ESTUDO PRÉVIO DA ESTAÇÃO DE DESSALINIZAÇÃO DE ÁGUA DO MAR DO ALGARVE

ESTUDO DE IMPACTE AMBIENTAL

RESPOSTA AOS ELEMENTOS ADICIONAIS

Ofício Ref. S052453-202308-DAIA.DAP / DAIA.DAPP.00156.2023

**Figura 2.1 – Área de estudo (a preto) e seu enquadramento no PSOEM.
Figura retirada do geoportão do PSOEM.**

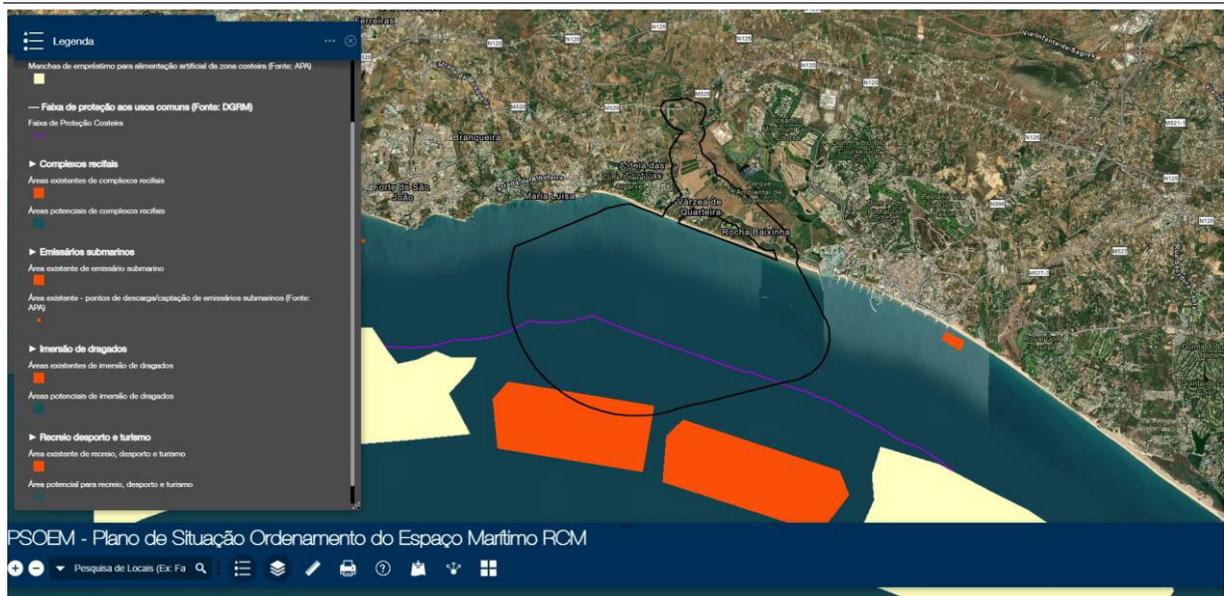
marítimo nacional, deverá ser tido em consideração o Plano de Situação de Ordenamento do Espaço Marítimo Nacional (PSOEM), publicado pela RCM n.º 203-A/2019, de 30 de dezembro.

De acordo com o Plano de Situação de Ordenamento do Espaço Marítimo Nacional (PSOEM), publicado pela RCM n.º 203-A/2019, de 30 de dezembro e a espacialização do mesmo⁸, verifica-se que o a área de estudo está inserida dentro da “Faixa de Proteção Costeira”, parte de “Faixa de Proteção aos Usos Comuns” e numa “Área potencial para recreio, desporto e turismo” (**Figura 2.1**).

Não se considera que o projeto seja incompatível com os usos acima descritos no PSOEM, pois a sua existência na faixa de proteção costeira não é proibida e não interferirá com as atividades de recreio, desporto e turismo, uma vez que a sua ocupação do meio será feita maioritariamente ao nível do fundo marinho, o que é conciliável com a maior parte das atividades lúdicas praticadas (ainda que com possíveis restrições nas proximidades imediatas dos troços offshore dos circuitos de captação e rejeição, a serem detalhadas nos Plano de Assinalamento Marítimo para as fases de construção e operação). Refere-se também que a dessalinização não é mencionada nas atividades e temas deste documento e que a área de estudo se localiza na envolvente da marina de Vilamoura e porto de pesca de Quarteira e de recifes artificiais, facto já mencionado no EIA.
